Procès-verbal de contrôle d'une installation électrique en BT et TBT

NON CONFORME

Date inspection: 24/07/2026

Rue Emile Vandervelde

Image du tableau de repartition et de manoeuvre:

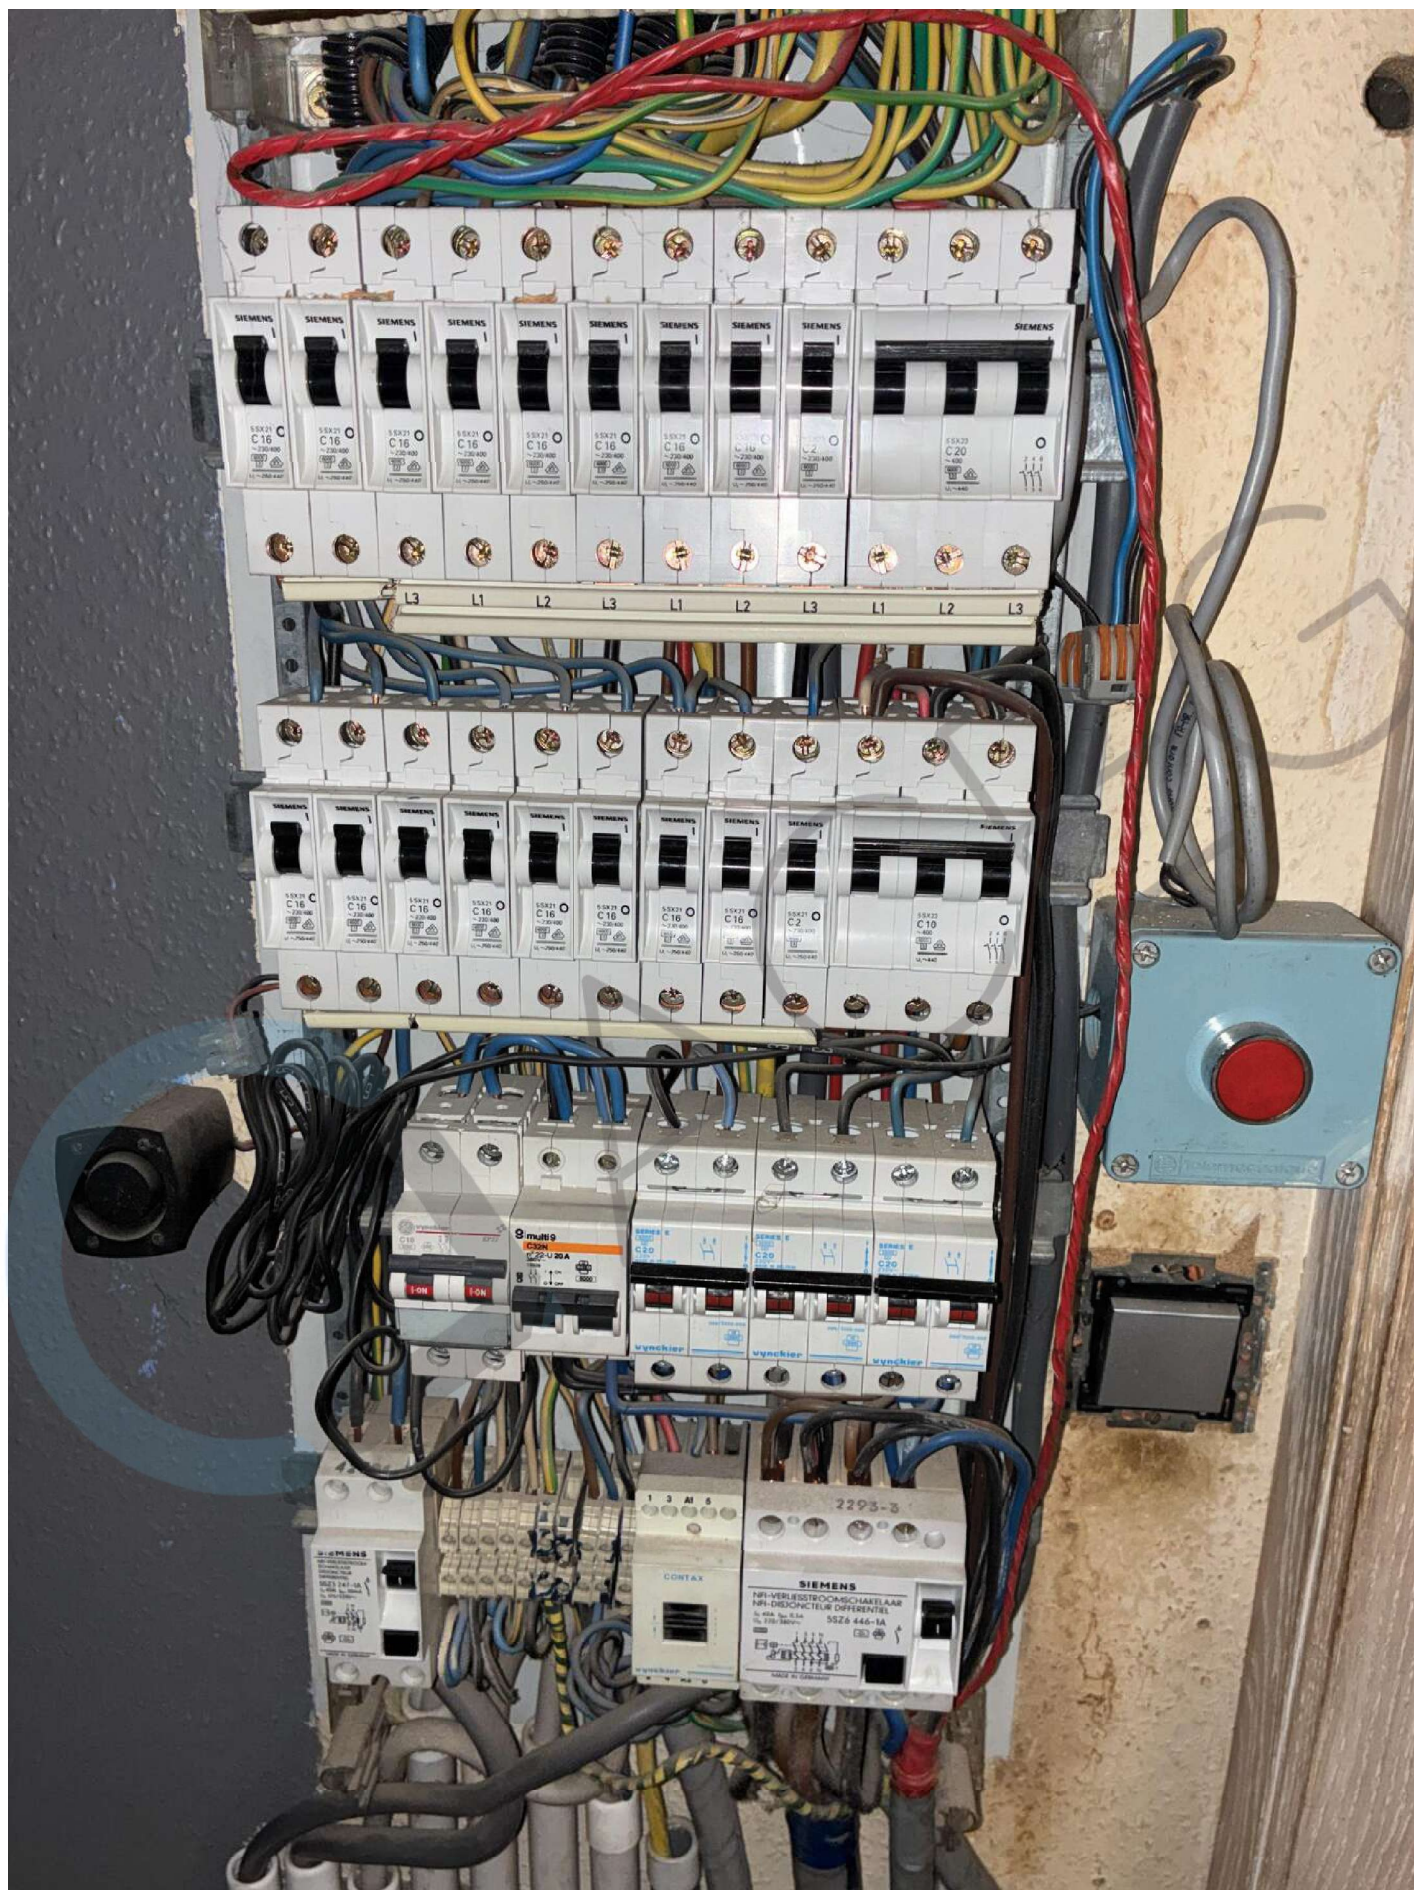
Code couleur non conforme.
